## リコール届出一覧表

リコール届出日：令和元年8月19日

リコール届出番号	外-2902	リコール開始日	令和元年 8 月 20 日
届出者の氏名又は名称	ジャガー・ランドローバー・ジャパン株式会社 代表取締役 ハンソン・マグナス・ユタカ	製作国：英国 製作者名：ジャガー・ランドローバー・リミテッド 問い合わせ先： ジャガーお客様相談室 0120-922-772	
不具合の部位（部品名）	制動装置（回生ブレーキ）		
基準不適合状態にあると認める構造、装置又は性能の状況及びその原因	パワートレーンコントロールユニットにおいて、回生ブレーキのプログラムが不適切なため、回生ブレーキが失陥した際に摩擦ブレーキに移行するまでの時間が長くなることがある。そのため、保安基準第12条（制動装置）の基準を満たさないおそれがある。		
改善措置の内容	全車両、パワートレーンコントロールユニットのプログラムを正規のプログラムに書き換える。		
不具合件数	0件	事故の有無	なし
発見の動機	本国メーカーからの情報による。		
自動車使用者及び自動車分解整備事業者に周知させるための措置	<ul style="list-style-type: none"> <li>・使用者：電話又はダイレクトメールで通知する。</li> <li>・自動車分解整備事業者：対象台数が少数であり、全ての使用者を把握しているの で、機関誌等への掲載は行わない。</li> <li>・改善実施済車には、運転席側ドアロックストライカー付近に外-2902のステッカーを貼付する。</li> </ul>

## 改善箇所説明図

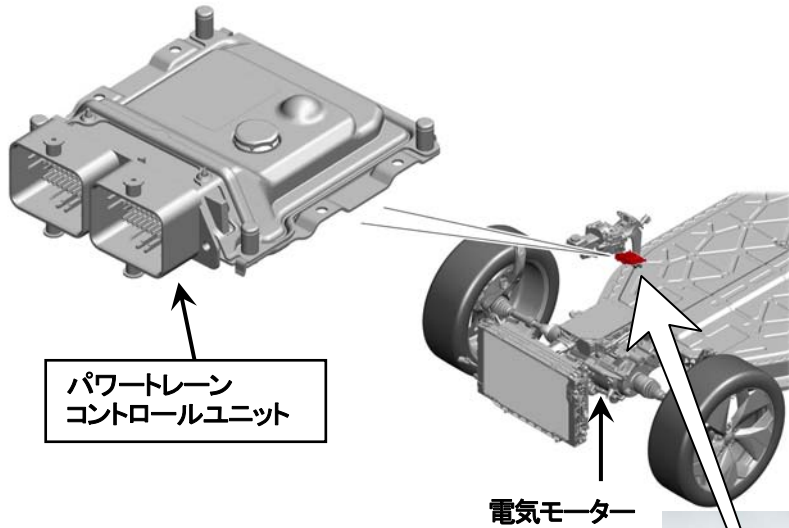
パワートレーンコントロールユニットにおいて、回生ブレーキのプログラムが不適切なため、回生ブレーキが失陥した際に摩擦ブレーキに移行するまでの時間が長くなることがある。そのため、保安基準第12条（制動装置）の基準を満たさないおそれがある。

全車両、パワートレーンコントロールユニットのプログラムを正規のプログラムに書き換える。

識別：助手席ドアヒンジボルトに白ペイントを塗布する。
